タイトル	ループ余熱除去系第1入口弁の弁体において熱時効への対応の記述がないことの原因について
説明	<p>弁体は、製造時の検査および定期的な目視確認等でき裂などが無いことを確認している。(添付)</p> <p>また、疲労割れ等の劣化事象は想定されず、有意な荷重もかからないことから、大きなき裂が存在、発生する可能性は考えられず、熱時効の評価対象としない。</p>

タイトル	下部炉心支持柱の評価について																																																																											
説明	<p>下部炉心支持柱のフェライト量、使用温度、応力を表1に示す。熱時効による靱性低下への影響は、フェライト量が多いほど大きくなる。また、使用条件としては応力（荷重）が大きいほど厳しくなる。このため、1次冷却材管と発生応力及びフェライト量の比較を行い、下部炉心支持柱の熱時効評価が1次冷却材管に包絡されることを確認している。</p> <p style="text-align: center;">表1 下部炉心支持柱熱時効評価結果</p> <table border="1" data-bbox="408 896 1353 1126"> <thead> <tr> <th>部位</th> <th>Ss地震時応力 (MPa)</th> <th>フェライト量 (%)</th> <th>使用温度 (°C)</th> </tr> </thead> <tbody> <tr> <td>下部炉心支持柱</td> <td>約140</td> <td>11.2</td> <td>約289</td> </tr> <tr> <td>1次冷却材管 (加圧器サージライン用管台)</td> <td>約215</td> <td>13.7</td> <td>約323</td> </tr> </tbody> </table> <p>応力の詳細評価について表2に示す。</p> <p style="text-align: center;">表2 下部炉心支持柱の応力値の詳細</p> <table border="1" data-bbox="408 1276 1353 1424"> <thead> <tr> <th rowspan="2">評価部位</th> <th rowspan="2">内圧による応力</th> <th colspan="4">曲げ応力</th> <th colspan="4">軸力による応力</th> <th rowspan="2">合算値 (MPa)</th> </tr> <tr> <th>自重 (MPa)</th> <th>熱 (MPa)</th> <th>地震 (MPa)</th> <th>合計 (MPa)</th> <th>

熱時効スクリーニングフロー

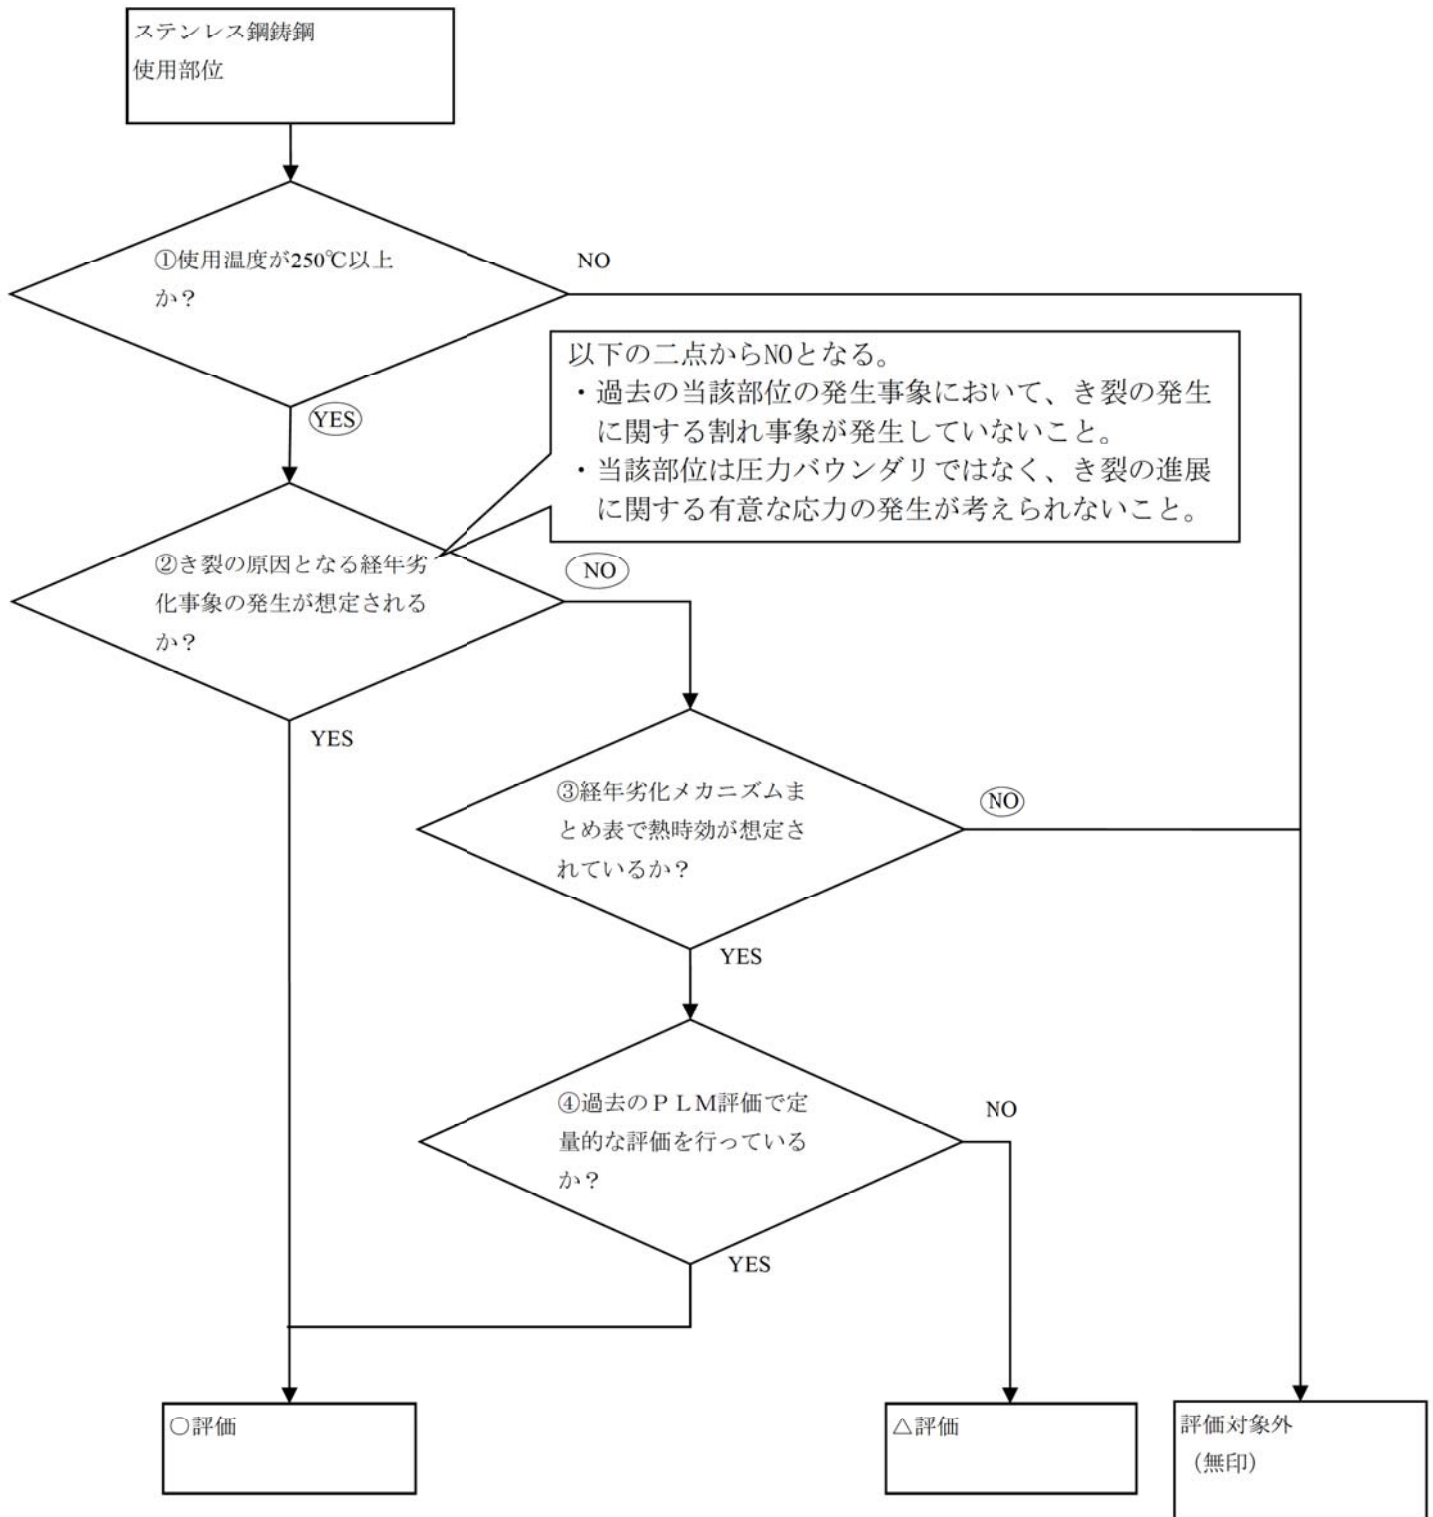
タイトル	高圧タービン翼環の熱時効が着目すべき経年劣化事象ではないとした理由について
説明	<p>翼環については、高経年化技術評価書での評価結果の通り、き裂の発生原因となる経年劣化事象が想定されず、かつ経年劣化メカニズムまとめ表で熱時効が想定されていないため熱時効の評価を実施していない。</p> <p>き裂の発生が想定されないとした理由は以下のとおり。</p> <ul style="list-style-type: none"> <li>・翼環について、当社プラント及び国内原子力発電所では過去にき裂に関する不具合は発生していない。（国内原子力発電所については、原子力施設情報公開ライブラリーの登録情報による）</li> <li>・当該部は圧力バウンダリではなく、大きな荷重がかからないことからき裂が発生、進展していくことはないと考えられる。</li> </ul> <p>なお、熱時効評価に対する抽出の考え方を添付に示すが、翼環については①（最高使用温度）→②→③→評価対象外と判断している。</p>

熱時効スクリーニングフロー

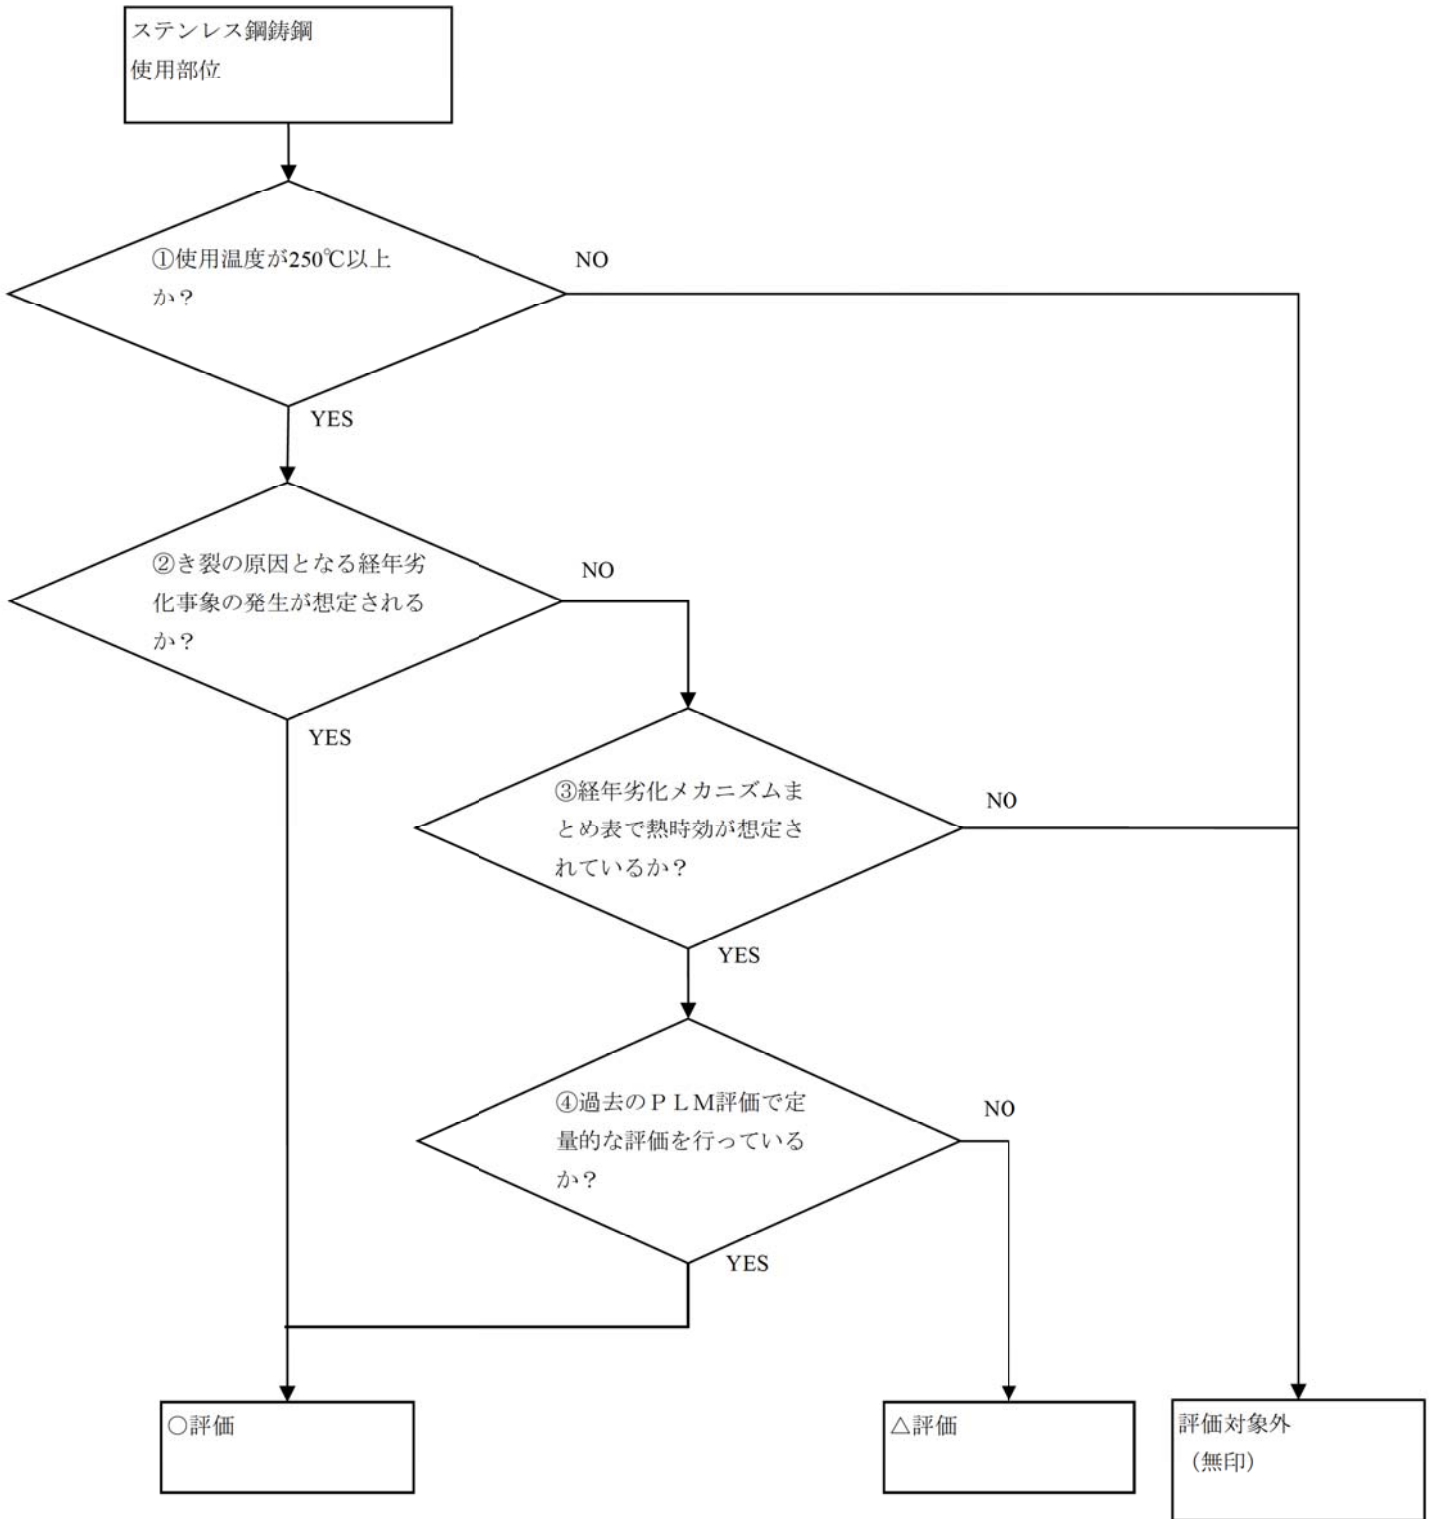
タイトル	2相ステンレス鋼製機器の熱時効劣化評価における対象機器の抽出プロセスについて
説明	<p>ステンレス鋼製部位に対する評価の考え方（熱時効スクリーニングフロー）を添付1に示す。また、本フローに基づき選定した結果の一覧を添付2に示す。</p> <p>本スクリーニングの結果、○評価として1次冷却材ポンプのケーシング及び1次冷却材管を選定した。</p>

ホットレグ直管のき裂安定性評価結果

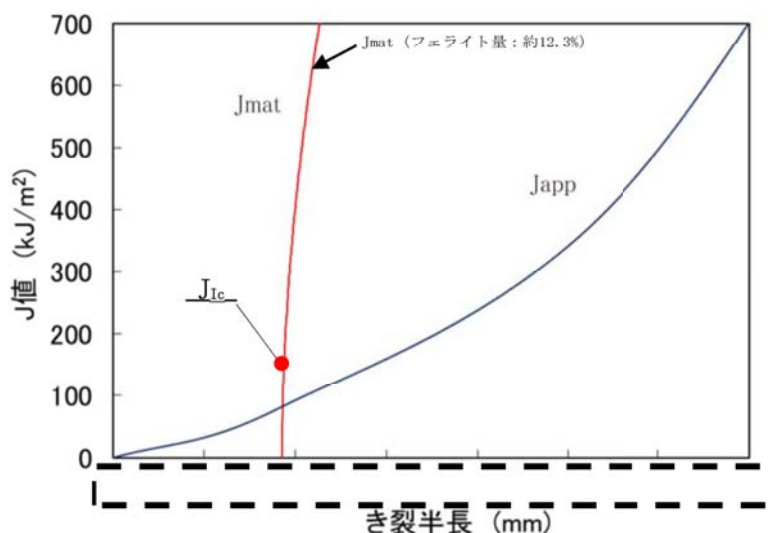
重大事故等時のホットレグ直管およびSG出口40° エルボにおけるき裂安定性評価結果を下図に示す。

重大事故等時においても、き裂進展抵抗がき裂進展力と交差し、き裂進展抵抗がき裂進展力を上回ることで、およびき裂進展抵抗とき裂進展力の交点で、き裂進展抵抗の傾きがき裂進展力の傾きを上回ることから、配管は不安定破壊することなく、重大事故等時のプラント条件を考慮しても健全であることが判断できる。

図2 1次冷却材ポンプケーシング

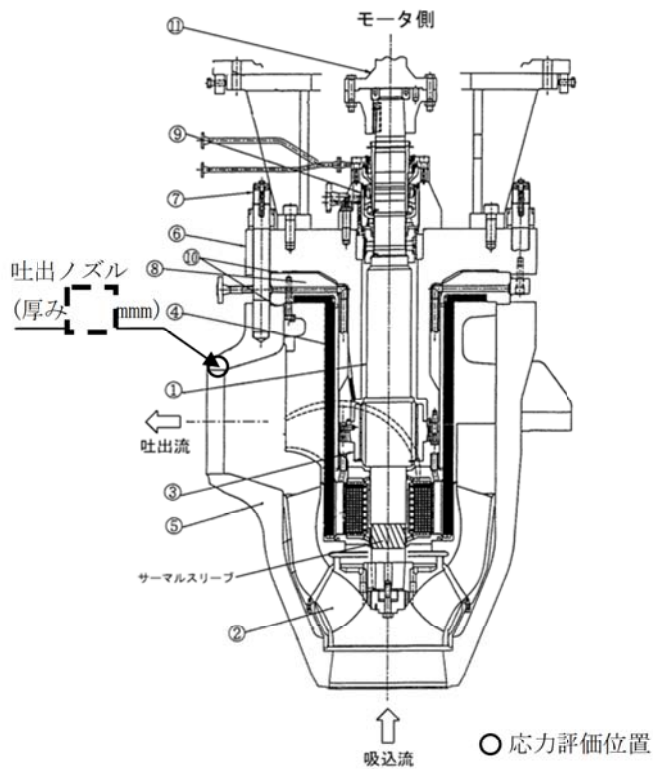
<p>タイトル</p>	<p>1次冷却材ポンプケーシングに係る健全性評価の具体的内容（これら部位に係る設計図面、使用温度、負荷応力、フェライト量等を含む。）について</p>																																																																											
<p>説明</p>	<p>1次冷却材ポンプのケーシングのフェライト量、使用温度、応力を表1に示す。熱時効による靱性低下への影響は、フェライト量が多いほど大きくなる。また、使用条件としては応力（荷重）が大きいほど厳しくなる。このため、1次冷却材管と発生応力及びフェライト量の比較を行い、1次冷却材ポンプの熱時効評価が1次冷却材管に包絡されることを確認している。</p> <p style="text-align: center;">表1 1次冷却材ポンプケーシング熱時効評価結果</p> <table border="1" data-bbox="406 806 1345 1064"> <thead> <tr> <th>評価部位</th> <th>フェライト量</th> <th>使用温度</th> <th>応力 (Ss地震)</th> </tr> </thead> <tbody> <tr> <td>1次冷却材ポンプケーシング (吐出ノズル)</td> <td>約16%</td> <td>約289℃</td> <td>111MPa</td> </tr> <tr> <td>1次冷却材管 (コールドレグ直管)</td> <td>約17.0%</td> <td>約289℃</td> <td>111MPa</td> </tr> </tbody> </table> <p>応力の詳細評価について表2に示す。</p> <p style="text-align: center;">表2 1次冷却材ポンプケーシングの応力値の詳細</p> <table border="1" data-bbox="406 1209 1353 1388"> <thead> <tr> <th rowspan="2">評価部位</th> <th rowspan="2">内圧による応力</th> <th colspan="4">曲げ応力</th> <th colspan="4">軸力による応力</th> <th rowspan="2">合算値 (MPa)</th> </tr> <tr> <th>自重 (MPa)</th> <th>熱 (MPa)</th> <th>地震 (MPa)</th> <th>合計 (MPa)</th> <th>自重 (MPa)</th> <th>熱 (MPa)</th> <th>地震 (MPa)</th> <th>合計 (MPa)</th> </tr> </thead> <tbody> <tr> <td>1次冷却材ポンプケーシング</td> <td></td> <td></td> <td></td> <td></td> <td></td> <td></td> <td></td> <td></td> <td></td> <td>111</td> </tr> </tbody> </table> <p>フェライト量算出に当たっては表3に示す材料成分表及び図1により算出している。</p> <p style="text-align: center;">表3 化学成分表示</p> <table border="1" data-bbox="406 1534 1332 1668"> <thead> <tr> <th rowspan="2">評価部位</th> <th colspan="9">化学成分(溶鋼分析)%</th> <th rowspan="2">Cre/Nie</th> <th rowspan="2">フェライト量 F%</th> </tr> <tr> <th>C</th> <th>Si</th> <th>Mn</th> <th>Cr</th> <th>Ni</th> <th>Mo</th> <th>Cb(Nb)</th> <th>N</th> <th></th> </tr> </thead> <tbody> <tr> <td>1次冷却材ポンプケーシング</td> <td></td> <td></td> <td></td> <td></td> <td></td> <td></td> <td></td> <td></td> <td></td> <td></td> <td>約16</td> </tr> </tbody> </table> <p style="text-align: center;">枠囲みの範囲は機密に係る事項ですので公開することはできません。</p>	評価部位	フェライト量	使用温度	応力 (Ss地震)	1次冷却材ポンプケーシング (吐出ノズル)	約16%	約289℃	111MPa	1次冷却材管 (コールドレグ直管)	約17.0%	約289℃	111MPa	評価部位	内圧による応力	曲げ応力				軸力による応力				合算値 (MPa)	自重 (MPa)	熱 (MPa)	地震 (MPa)	合計 (MPa)	自重 (MPa)	熱 (MPa)	地震 (MPa)	合計 (MPa)	1次冷却材ポンプケーシング										111	評価部位	化学成分(溶鋼分析)%									Cre/Nie	フェライト量 F%	C	Si	Mn	Cr	Ni	Mo	Cb(Nb)	N		1次冷却材ポンプケーシング											約16

図1 RCP全体図面

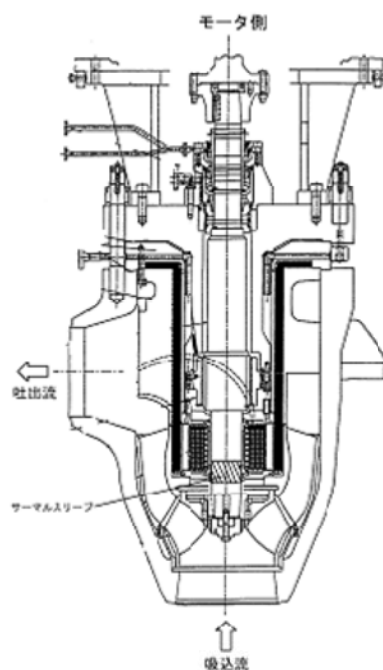
タイトル	羽根車の熱時効が着目すべき経年劣化事象ではないとした具体的内容および製造時の検査内容、分解点検時の検査内容について										
説明	<p>1次冷却材ポンプ羽根車については、高経年化技術評価書での評価結果の通り、き裂の発生原因となる経年劣化事象および応力が想定されず、さらに定期的に目視確認および浸透探傷検査を実施しており、羽根車に異常がないことを確認していることから、着目すべき経年劣化事象ではないと判断している。</p> <p>き裂の発生が想定されないとした理由は以下のとおり。</p> <ul style="list-style-type: none"> <li>・1次冷却材ポンプ羽根車について、当社プラント及び国内原子力発電所では過去にき裂に関する不具合は発生していない。（国内原子力発電所については、原子力施設情報公開ライブラリーの登録情報による）</li> <li>・1次冷却材ポンプ羽根車は圧力バウンダリではなく、想定される応力として定格運転時のインペラの遠心力と流体からの応力について想定し評価したところ、結果は <math>1 \sim 1</math> N/mm<sup>2</sup>程度であり1次冷却材管など他部位と比較して大きな荷重がかからないことからき裂が発生、進展していくことはないと考えられる。 図1に設計図面を示す。</li> </ul> <p>使用温度および1次冷却材ポンプ羽根車の化学成分（表1）を下記に示す。また、フェライト量については、製造時ミルシートの化学成分からASTM A800に基づき算出するために要する成分が完全に揃っていないため、算出は実施していない。</p> <ul style="list-style-type: none"> <li>・使用温度（286℃）。</li> </ul> <p style="text-align: center;">表1 製造時ミルシートによる材料成分表示</p> <table border="1" style="margin-left: auto; margin-right: auto; border-collapse: collapse; text-align: center;"> <tr> <th colspan="5">化学成分（溶鋼分析） %</th> </tr> <tr> <td style="border: 1px solid black;">C</td> <td style="border: 1px solid black;">Si</td> <td style="border: 1px solid black;">Mn</td> <td style="border: 1px solid black;">Cr</td> <td style="border: 1px solid black;">Ni</td> </tr> </table> <p>なお、熱時効評価に対する抽出の考え方を添付1に示すが、1次冷却材ポンプ羽根車については①（最高使用温度）→②→③→④→△評価と判断している。</p> <p>製造時の記録を添付-2に示す。 分解点検時の検査内容および記録を以下に示す。（添付-3）</p>	化学成分（溶鋼分析） %					C	Si	Mn	Cr	Ni
化学成分（溶鋼分析） %											
C	Si	Mn	Cr	Ni
